敦賀発電所2号炉
敷地の地形, 地質・地質構造
敷地内のD-1トレンチ内に認められるK断層の活動性
(コメント回答)

令和6年3月22日
日本原子力発電株式会社

敷地内のD-1トレンチ内に認められるK断層の活動性に係る審査会合及び現地調査コメント【本日説明分】

H24-H-14孔 K断層周辺のカタクレーサイトの下端深度について

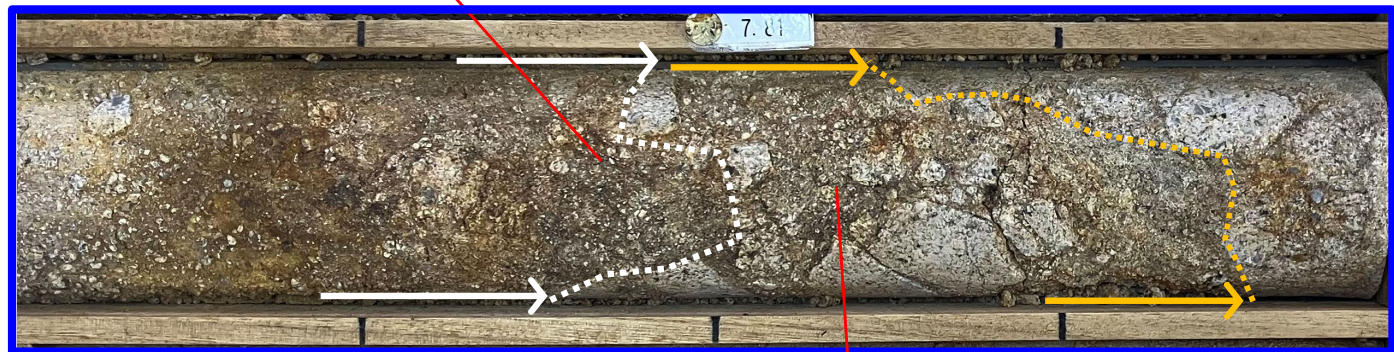
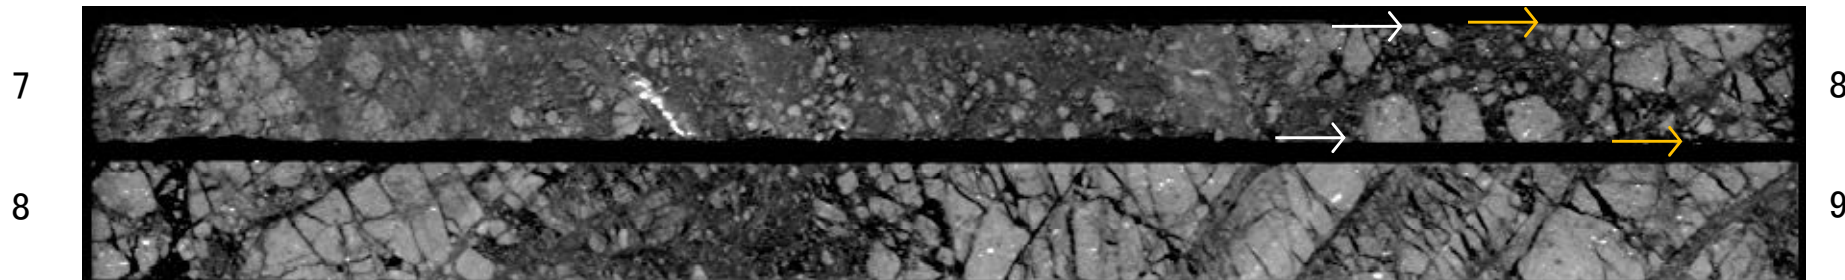
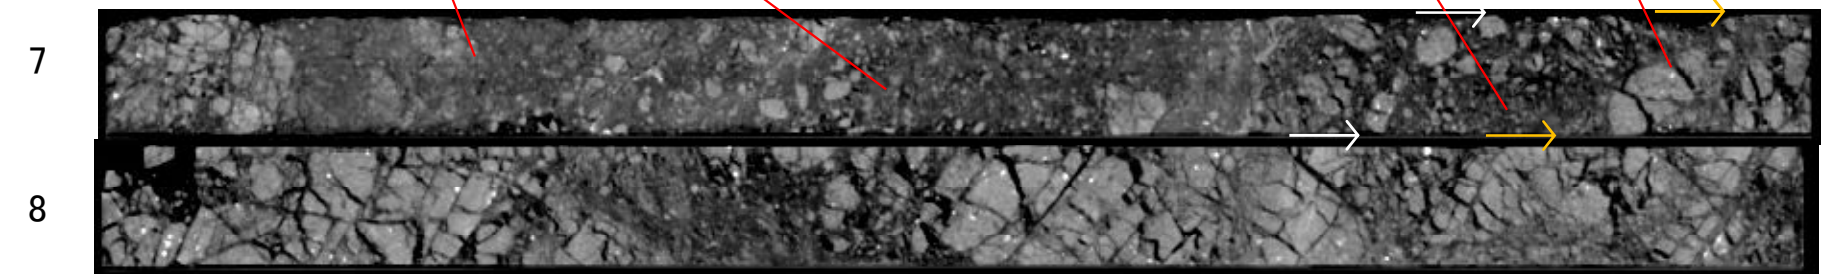
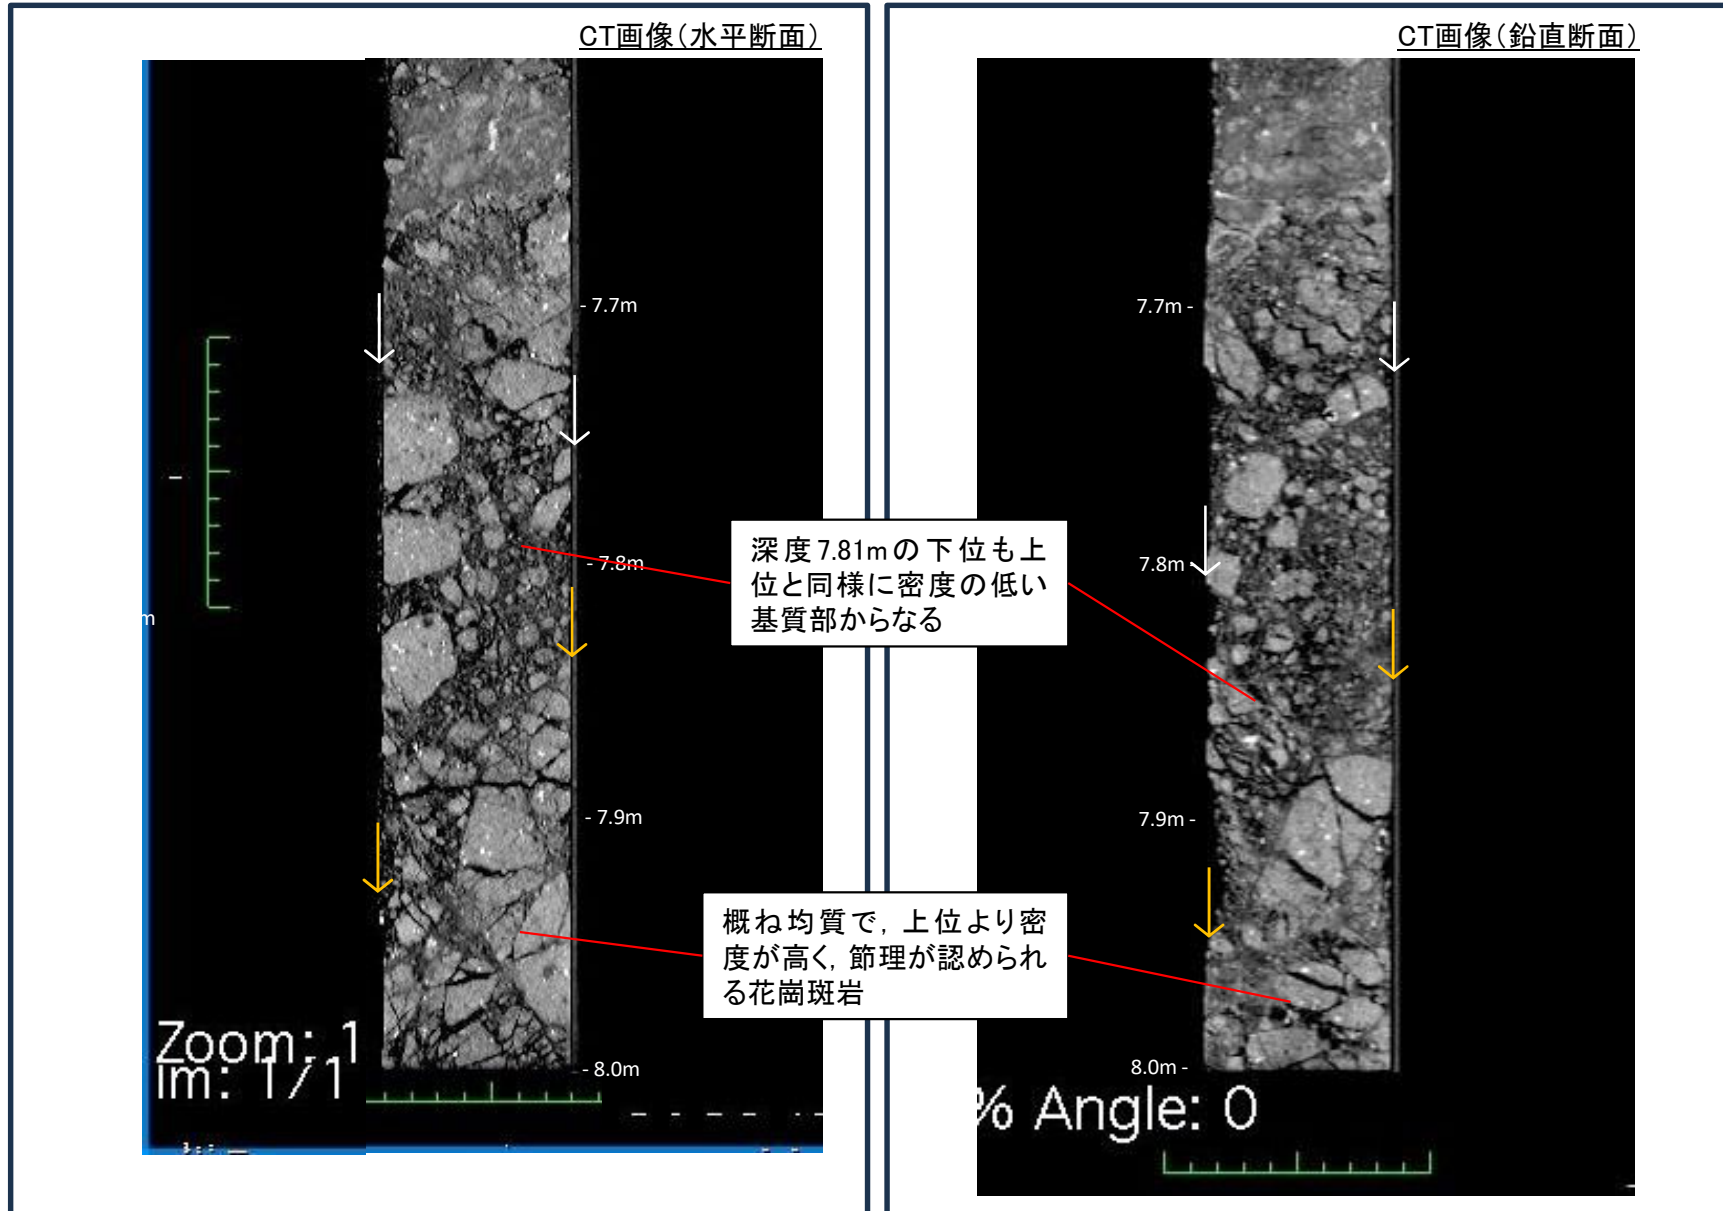
現地調査資料 資料4(ボーリングコア資料36頁)において7.81mとしているK断層の下端深度を再検討すること。

- H24-H-14孔で確認されたK断層周辺のカタクレーサイトについて、ボーリングコア及びCT画像を確認した。
- ボーリングコアを確認した結果、深度7.81m以深にも上位と同じ基質からなる組織があり、深度7.95mの不規則に凹凸する概ね傾斜70°の境界まで連続していることが認められた。
- CT画像を確認した結果は以下の通りである。
 - 深度7.81mまでは、比較的小さな岩片と密度が低い基質部からなる。割れ目が多く認められる花崗斑岩が一部残存している。
 - 深度7.81m～7.95mは、上位と同様に密度の低い基質部からなる。
 - 深度7.95m以深は、概ね均質で上位より密度が高く、節理が多く認められる花崗斑岩である。
- ボーリングコア及びCT画像の確認結果から、当該破碎部におけるK断層周辺のカタクレーサイトの下端深度を7.81mから7.95mに変更する。

- CT画像を確認した結果は以下の通りである。
 - 深度7.95mまでは密度の低い基質部からなる。
 - 深度7.95m以深は概ね均質で上位より密度が高く、節理が認められる花崗斑岩である。
- 以上の確認結果から、K断層周辺のカタクレーサイトの下端深度を7.95mに変更する。

D-1トレンチ北西法面 m層中の割れ目の観察状況

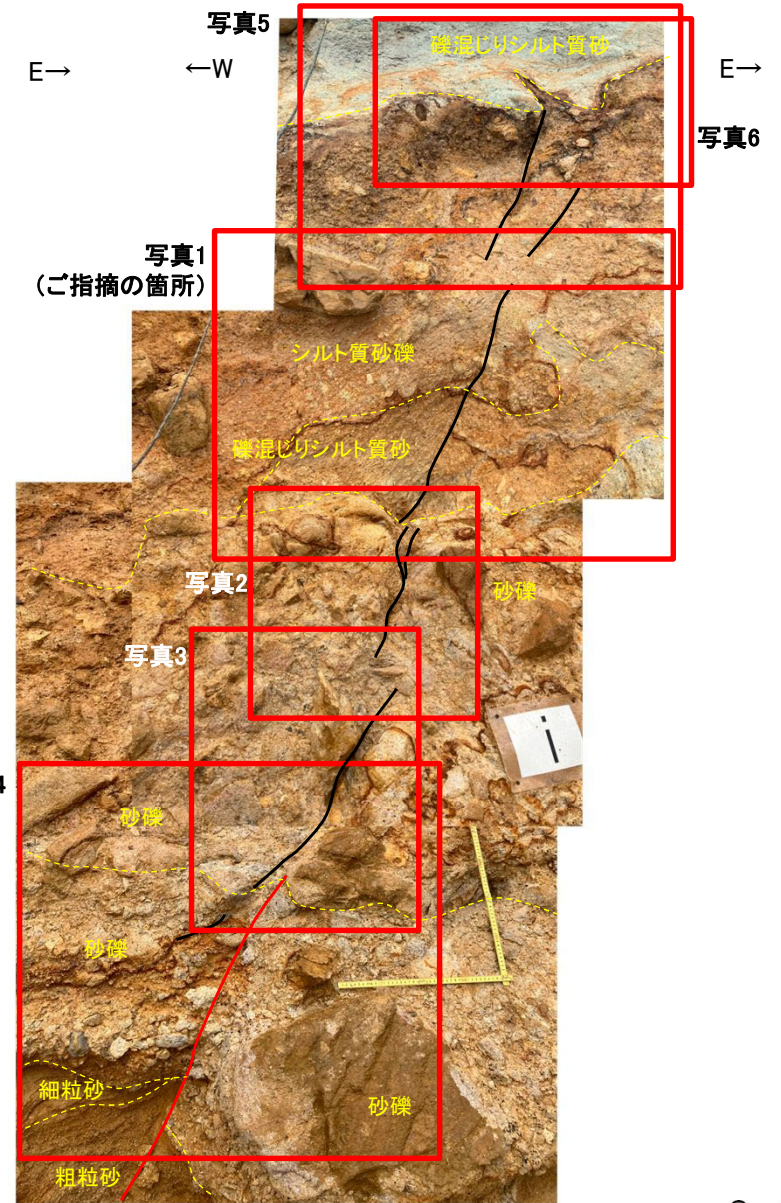
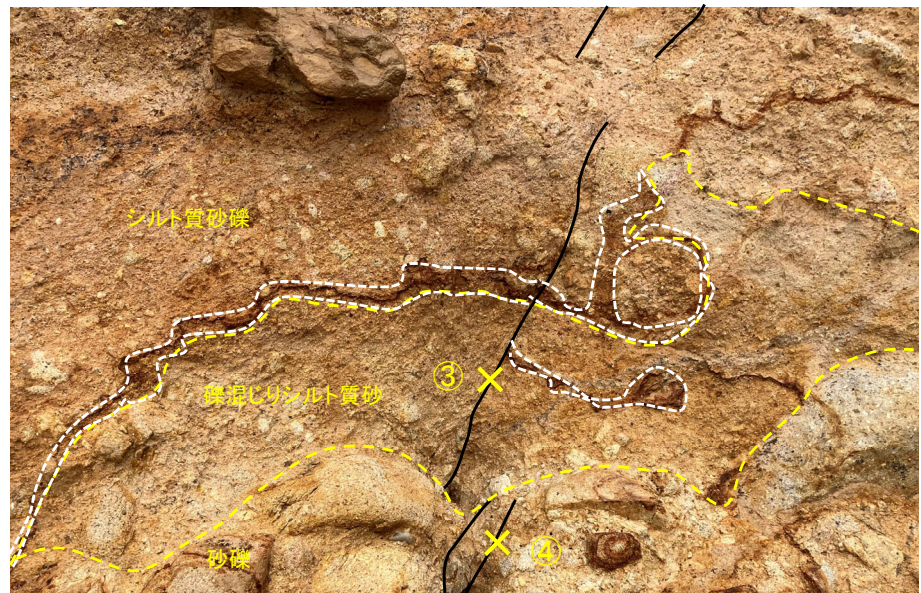
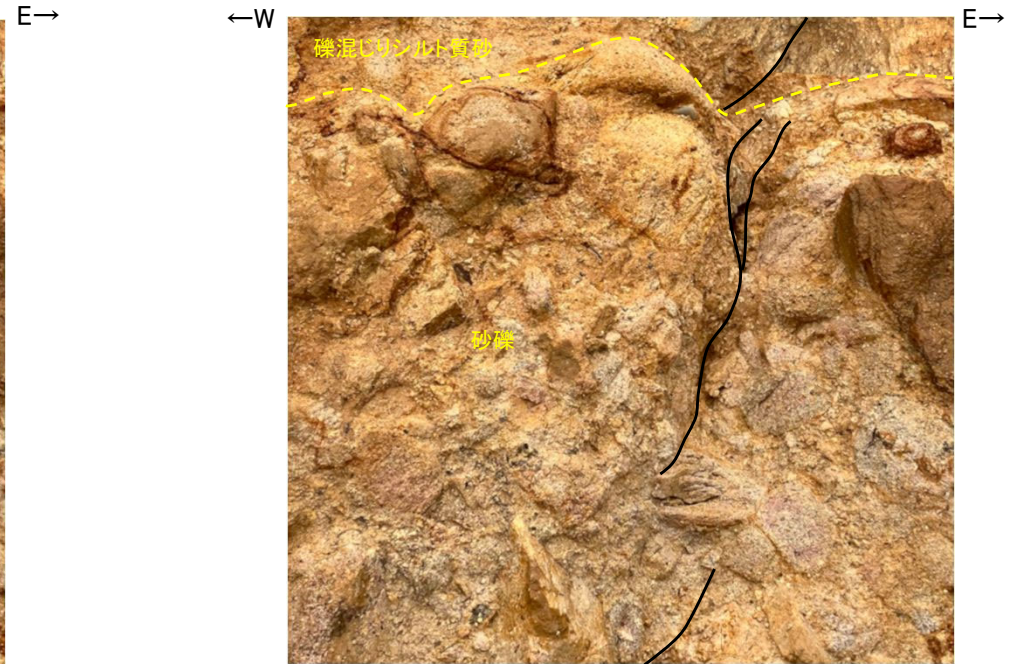
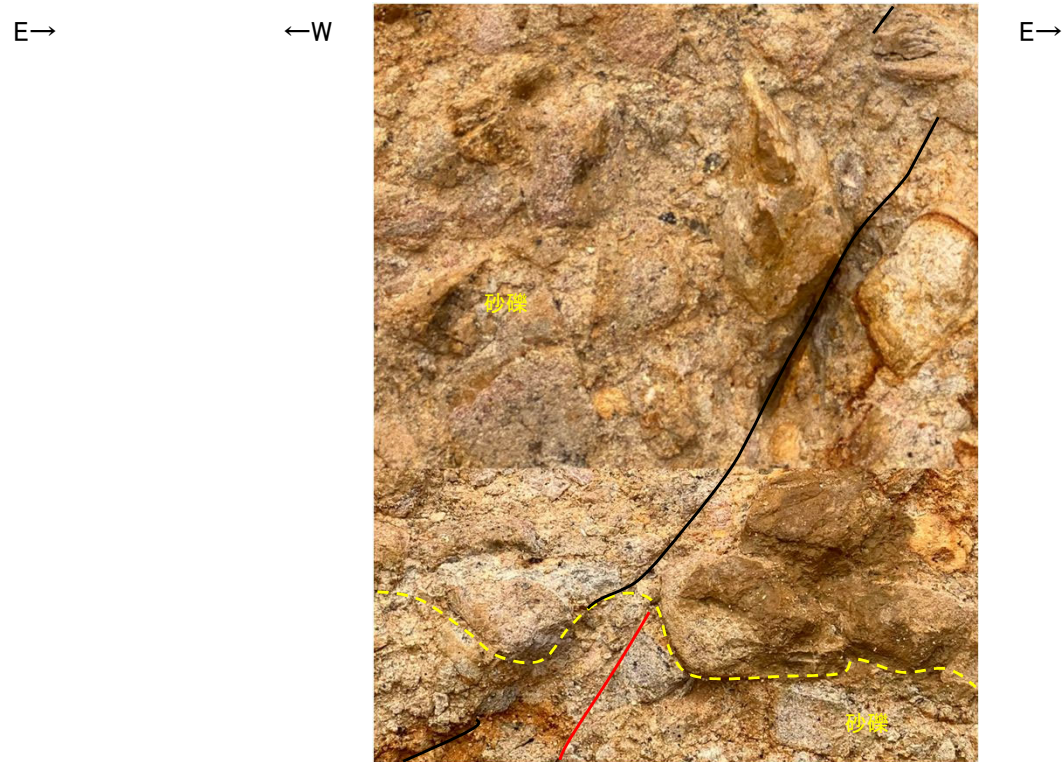
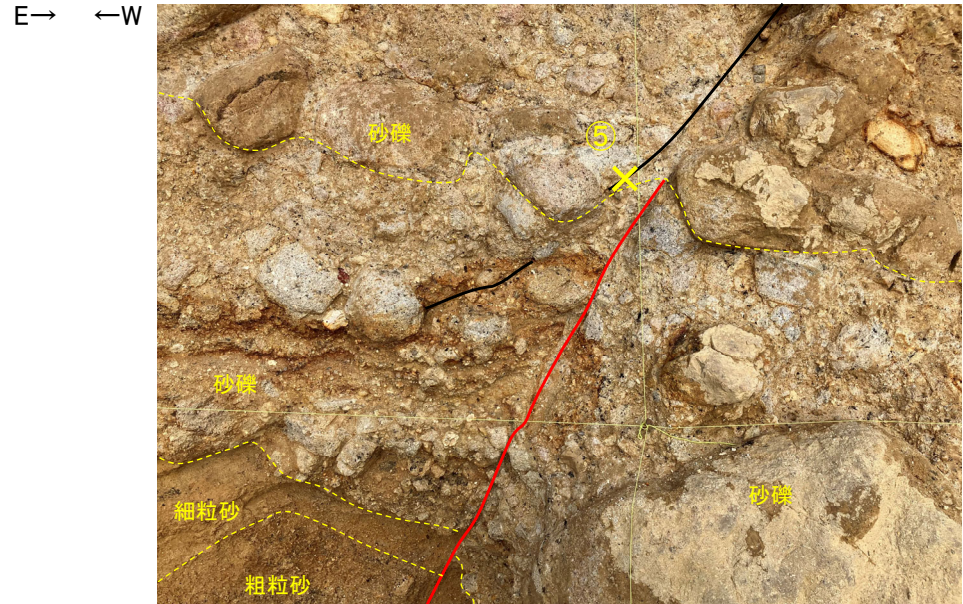
D-1トレンチ北西法面の③層のm層下段の割れ目のようなものについて再確認すること。

- 当該の割れ目について露頭の詳細観察を行った結果、以下の特徴を有している。
 - 当該の割れ目を横断する層相境界に変位が認められない。(写真1参照)
 - 当該の割れ目を横断する酸化バンドが認められる。(写真1参照)
 - 礫の配列等、せん断構造が認められない。(写真2, 写真3参照)
 - 波打っており、直線性に乏しい。(写真2, 写真3参照)
 - K断層と連続しない。(写真3参照)
- 当該の割れ目については、割れ目を横断する層相境界に変位が認められず、礫の配列等、せん断構造が認められないことから、断層ではなく割れ目であると判断した。また、割れ目は直線性に乏しく波打っており、割れ目を横断する酸化バンドも認められ、K断層とも連続しないことを確認した。

- 北西法面のm層中に見られる割れ目について詳細観察を行った結果を以下に示す。
- この割れ目はシルト質砂礫層中～礫混じりシルト質砂層中に分布している。割れ目の走向傾斜は概ねNNE-SSW走向高角度西傾斜であるが、下方ではNE-SW走向中角度西傾斜を示す。
- 割れ目は砂層を変位させているK断層の延長部に位置するが、K断層とは直接連続していない。
- 割れ目を横断する層相境界に変位が認められない。
- 割れ目を横断する酸化バンドが認められる。
